※ 整理番号		サービスキャンペーン開始日	令和4年9月22日
不具合の内容	電動駐車ブレーキにおいて、駐車ブレーキモーターの製造が不適切なため、モーター内部機構のスプリングプレートの強度が不足しているものがある。そのため、モーターの作動を繰り返すことにより当該プレートに亀裂が発生し、最悪の場合、駐車ブレーキの制動力が低下するおそれがある。		
改善の内容	全車両、該当する駐車ブレーキモーターを良品に交換する。		
自動車使用者等に周知させるための措置	ダイレクトメール、電話または訪問等により通知する。

# 改善箇所説明図

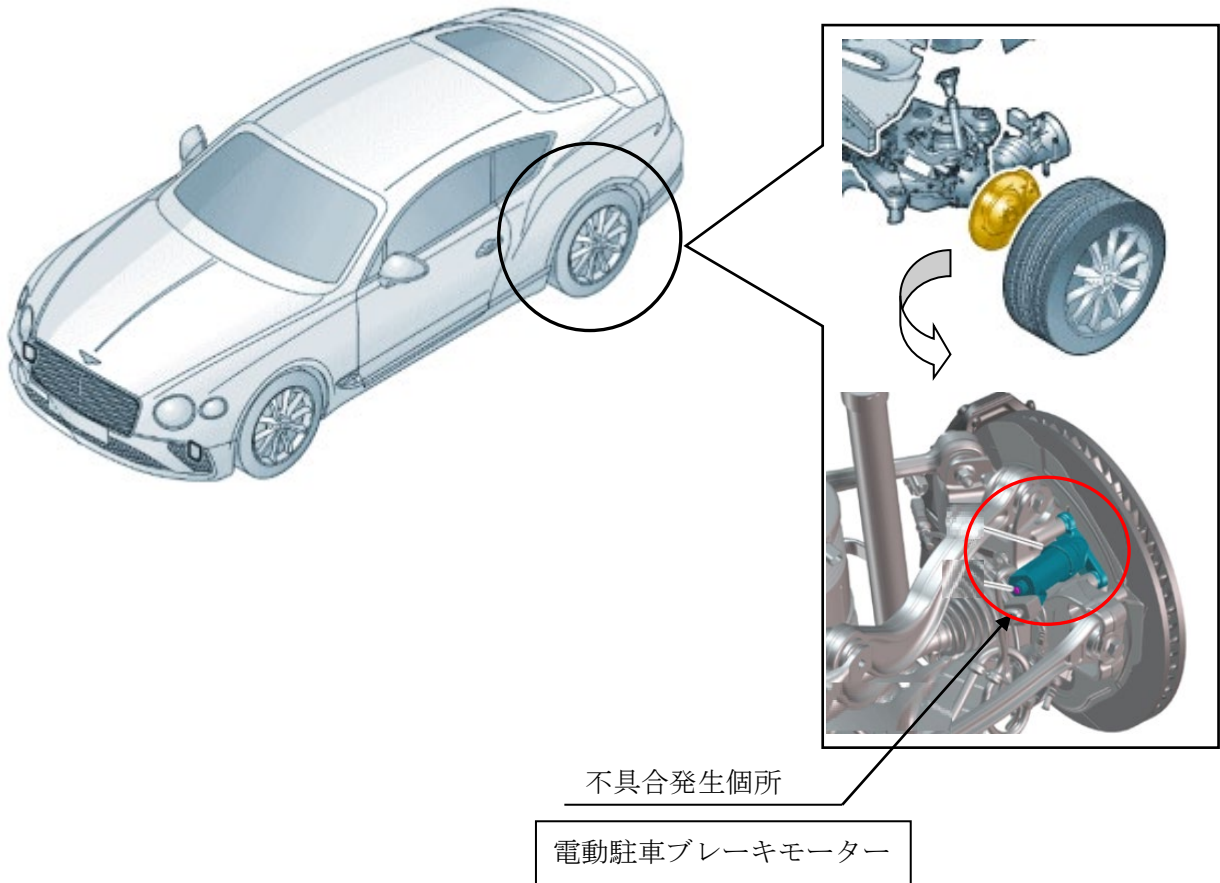
電動駐車ブレーキにおいて、駐車ブレーキモーターの製造が不適切なため、モーター内部機構のスプリングプレートの強度が不足しているものがある。そのため、モーターの作動を繰り返すことにより当該プレートに亀裂が発生し、最悪の場合、駐車ブレーキの制動力が低下するおそれがある。

全車両、該当する駐車ブレーキモーターを良品に交換する。

識別： 右側のエンジン仕切りブレースに赤色のペイントを行い識別とする。
